Evidenční list, návrh změny stavby / projektové dokumentace - je podkladem pro změnu ceny díla dle smlouvy o dílo č. 8500008148 ZMĚNOVÝ LIST č. 105

Stavební akce:	"Napojení severního Rokycanska na dálnici D5, I. etapa" č.projektu: CZ.06.03.01/00/22_022/0002370
----------------	---

Dotčená část stavby:	SO 202 - Lávka v km 0,464		
Název / označení změny:	SO 202 - skutečnost ploch		
Podklad pro změnu:	Skutečný stav na stavbě		
Návrh pro změnu podal:	Zhotovitel	Dne:	15.01.2026
Zdůvodnění a popis změny: Na základě geodetického zaměření skutečného provedení stavby bylo vypracováno doměření výměr jednotlivých položek. Změna se týká položek: viz příložený rozpočet			
Způsob ocenění změny:	Jedná se o položky, která se nachází ve smluvním rozpočtu / dle cenové soustavy URS / individuální kalkulace		
Vliv změny na termín dokončení díla:		NE	
Vliv změny na cenu díla:		ANO	
Náklady na změnu celkem:		-	88 493,86 Kč
připočty celkem:			- Kč
odpočty celkem:		-	88 493,86 Kč
Přílohy:	položkový rozpočet s uvedením zdroje JC geodetický protokol vč. situace stanovisko AD stanovisko TDS		
firma	Jméno	Datum	Podpis
zhotovitel ROADFIN STAVBY s.r.o.			
projektant /AD/ Ragemia, s.r.o.			
objednatel /SÚSPK/

S0202 - výkaz délek a ploch

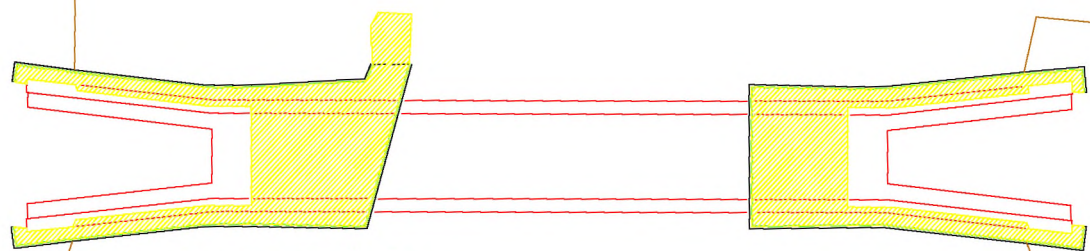
D	MPR	MÉNĚPRÁCE					-88 493,86
1	K	465512.R	DLAŽBY Z LOMOVÉHO KAMENE NA MC VČETNĚ LOŽE A PRAHŮ	M3			-74 919,26
	P	Poznámka k položce: V kubatuře i opěrné prahy v patě dlažby pod mostem, uvažována kamenná dlažba do betonového lože C25/30n-XF3 a podsyp v celkové průměrné tloušťce 400 mm					
	W	Položka z SOD z objektu SO 202, pol. 26					
	W	"dle SOD" -37,08					
	W	"dle skutečnosti" 70*0,4					
	W	Součet					
2	K	917212	ZÁHONOVÉ OBRUBY Z BETONOVÝCH OBRUBNÍKŮ ŠÍŘ 80MM	M			-13 574,60
	P	Poznámka k položce: přímé i příp. obloukové prvky, vč. dodání, lože, osazení, spárování					
	W	Položka z SOD z objektu SO 202, pol. č. 33					
	W	"dle PDPS" -98					
	W	"dle skutečnosti" 68,1					
	W	Součet

plocha kam.dl. = 70,0 m³

obr. bet. š.8cm
dl 68,1m
